Second Opinion

Ontsluiting Westeinderhage te Kudelstaart

Verkeersveiligheidseffecten de Bilderdammerweg

Opdrachtgever: Gemeente Aalsmeer
Datum: 19 december 2022
Versie: Definitief

Figuur 12 – Ontwerp nieuw kruispunt Bilderdammerweg – Geerland – Westeinderhage [bron: gemeente Aalsmeer]

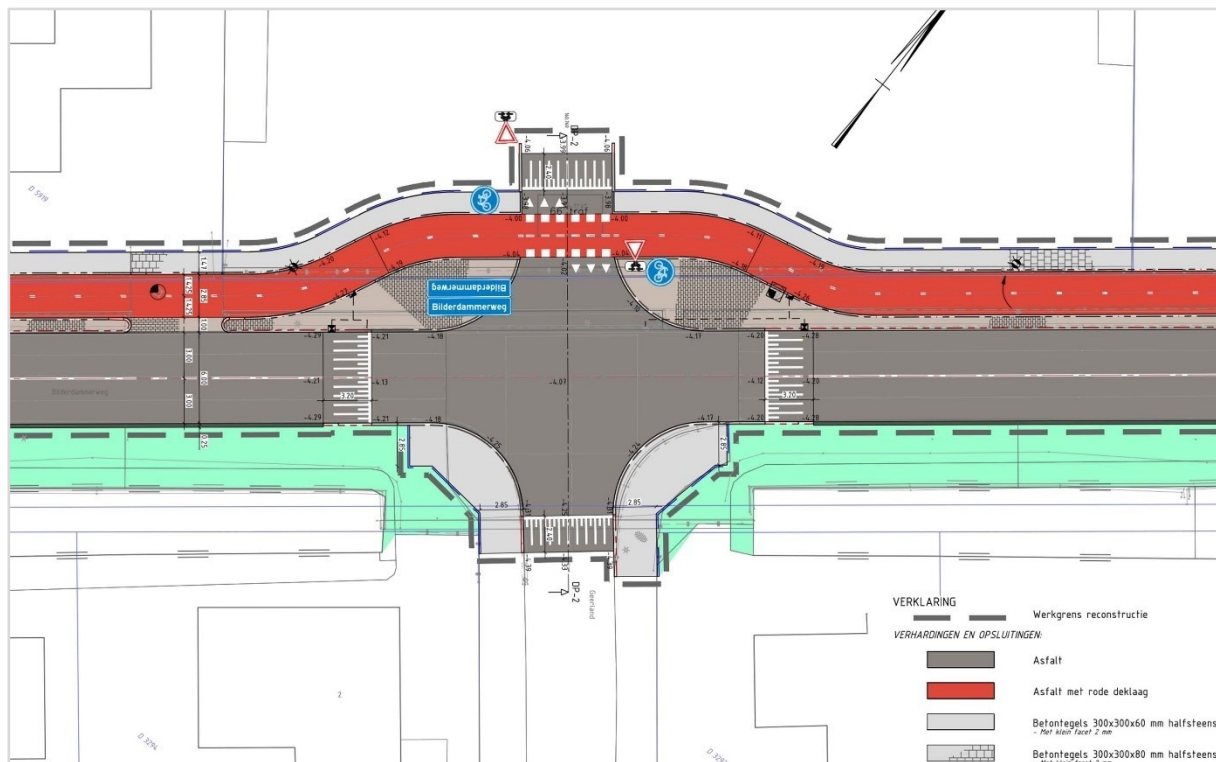
- ➔ De kans bestaat dat de verkeersafwikkeling op de Bilderdammerweg niet optimaal zal zijn vanwege de gelijkwaardige kruispunten. De intensiteiten liggen hoger dan de intensiteiten die bij een gelijkwaardig kruispunt verwacht mogen worden.
- ➔ Informeel voorrangsgedrag is mogelijk aan de orde omdat weggebruikers 'denken' dat zij, omdat zij op de 'drukke' weg rijden en daardoor voorrang 'hebben'.

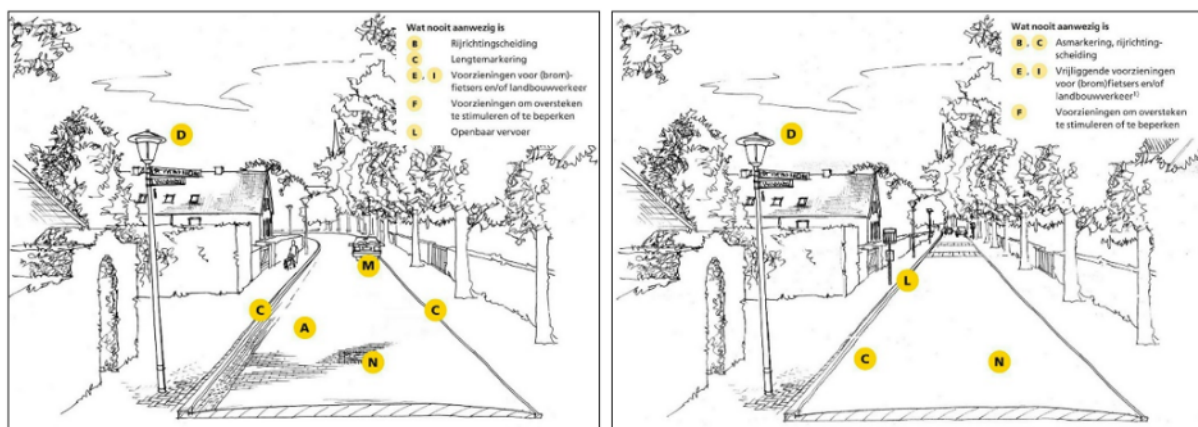
Een vergelijking van Figuur 13 en Figuur 14 met de foto's in Figuur 15 geeft direct weer dat de fietsstroken niet tot de inrichtingskenmerken horen van een erftoegangsweg. Dit kan leiden tot verwarring over het weggedrag bij weggebruikers. Het verwachtingspatroon is wel dat men op het noordelijk deel medegebruik heeft van fietsers. Dit kan de rijsnelheid temperen.
